Bauort: Dormettinger Str. 23, 72359 Dotternhausen  
Bauherr: Holcim Süddeutschland GmbH  
Bauvorhaben: Wasserabsenkung Anglersee  
Beurteilung Löschwasserkonzeption  
Bauverzeichnis-Nr.: -

- Stellungnahme des Kreisbrandmeisters im Rahmen der Beteiligung der Feuerwehr** (Nr. 3.3 VwV Brandschutzprüfung)
- Stellungnahme des Sachverständigen für Brandschutz im Rahmen der Begutachtung durch den Bauverständigen** (Nr. 2 VwV Brandschutzprüfung)

Abbildung: Auszug aus Feuerwehrplan (Angelsee Raster N-R, 1 – 4)

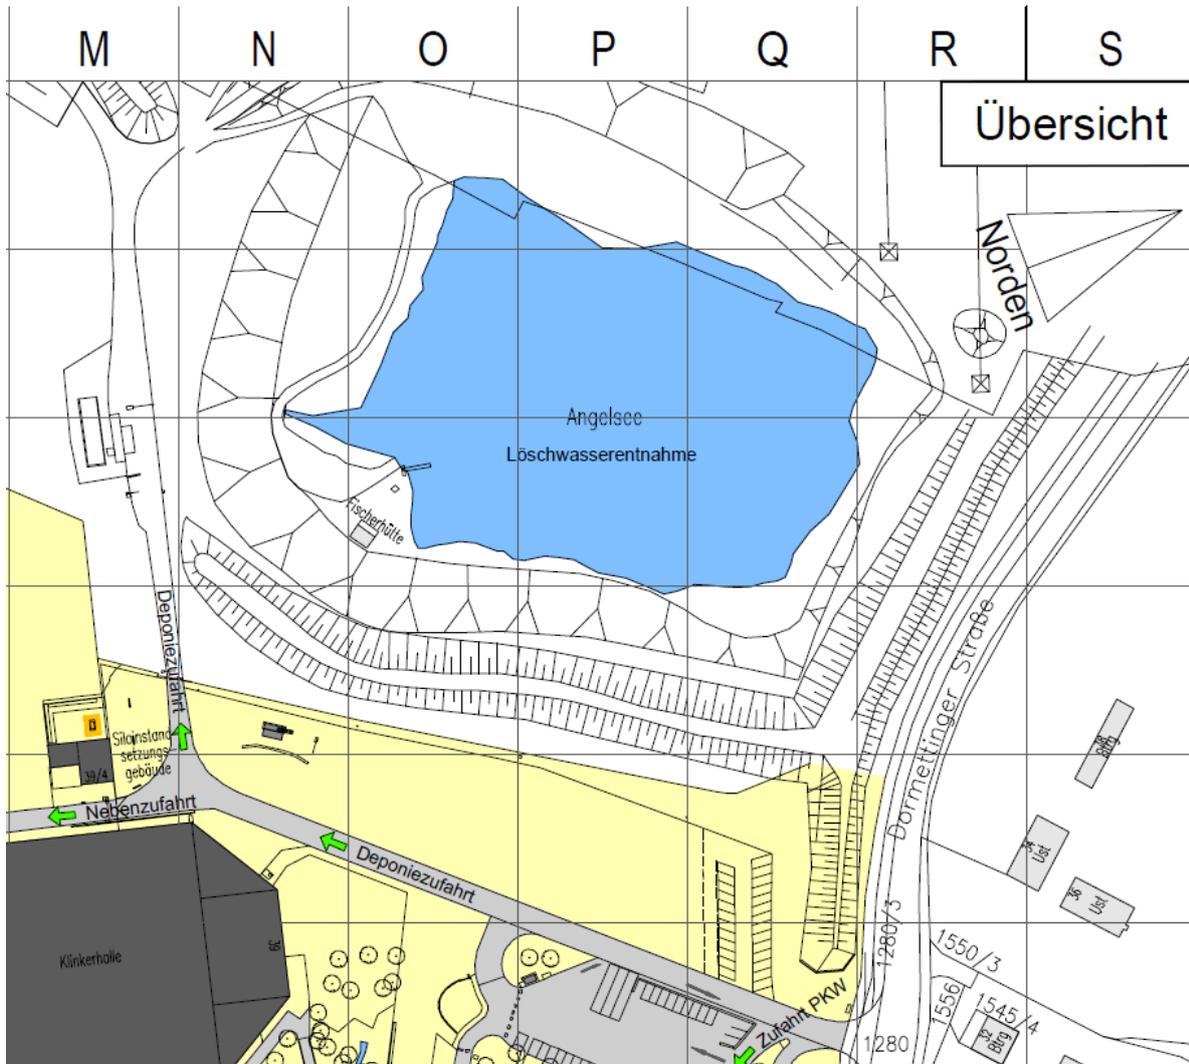
Der Angelsee (siehe Abbildung) hat ein Volumen von ca. 48.840 m<sup>3</sup> Wasser. Es wird beabsichtigt, den Wasserpegel um ca. 1,5 m (ca. 18.000 m<sup>3</sup>) temporär für Kühlzwecke abzusenken. Das heißt, ein Volumen von ca. 30.000 m<sup>3</sup> würde jederzeit zum Löschen zur Verfügung stehen.

1. Die dargestellte temporäre Reduzierung der Löschwassermenge hat keinen nennenswerten Einfluss auf die Löschwasserkonzeption der Gesamtanlage. Im Zuge einer Absenkung des Wasserspiegels ist die Nutzung der Löschwasserreserve durch die Feuerwehr sicherzustellen. Hierfür sind ausreichende Zufahrten / Zugänge sicherzustellen. Bei der Ausführung der Zufahrten ist die Verwaltungsvorschrift des Ministeriums für Verkehr und Infrastruktur über Flächen für Rettungsgeräte der Feuerwehr auf Grundstücken und Zufahrten (VwV Feuerwehrflächen) zu beachten.
